Oggetto: Valutazione di Impatto Ambientale Collegamento stabile tra la Sicilia e la Calabria (C.U.P. C41C23002750005) – Codice procedura ID 11169

I sottoscritti cittadini elencati in calce,
presentano le seguenti osservazioni in merito al progetto indicato in oggetto.

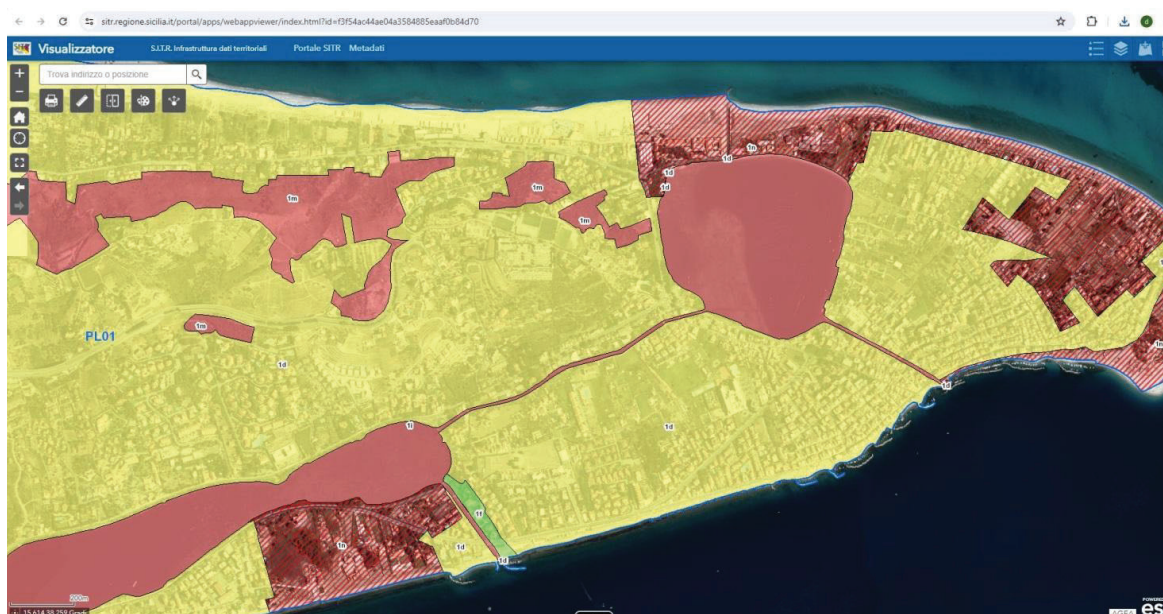
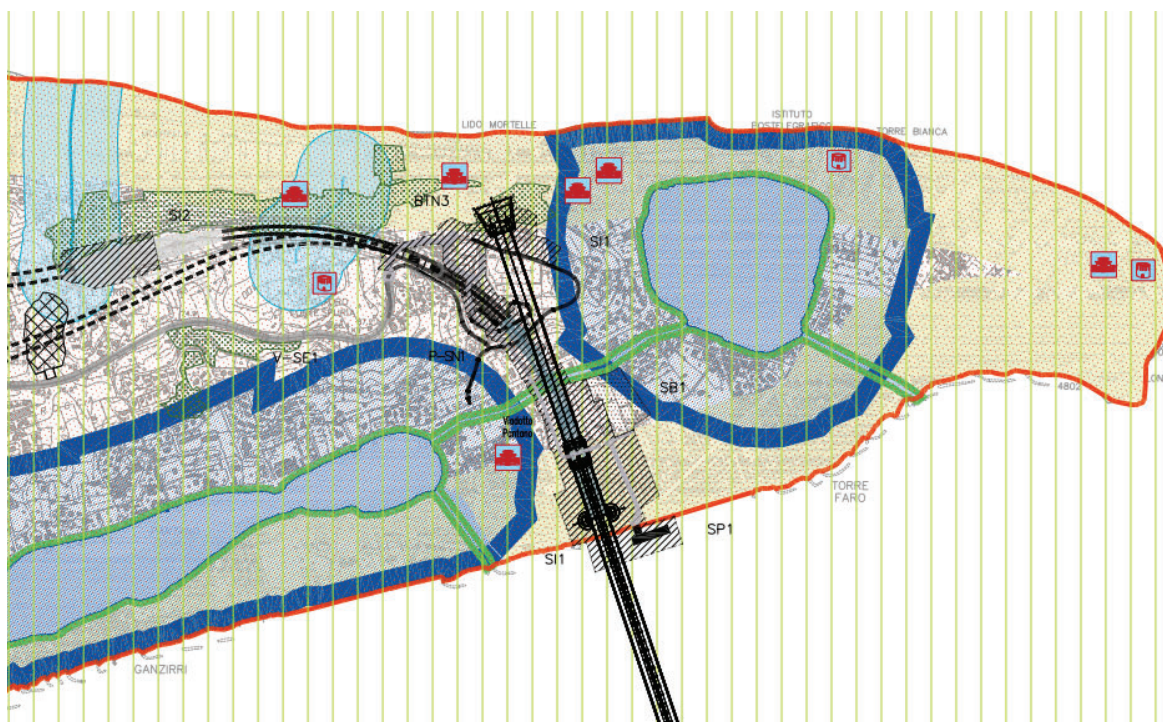
In effetti consultando il visualizzatore del S.I.T.R. della Regione Siciliana¹ è possibile verificare che parti significative del progetto ricadono in aree sottoposte ai regimi normativi “1m” e “1d” del Piano paesaggistico dell’ambito 9, come si evince chiaramente dal confronto delle seguenti figure, estrapolate rispettivamente dal S.I.T.R. (ove le aree sottoposte al regime “1d” sono evidenziate in giallo e quelle relative a “1m” in rosa) e dalle cartografie del progetto (in particolare l’elaborato “Sicilia – carta delle interferenze con il sistema dei vincoli – tav. 1/3”):

E' evidente pertanto come il progetto in questione, interferendo massicciamente con le suddette aree, presenti una incompatibilità insanabile con le disposizioni del Piano Paesaggistico dell'ambito 9.
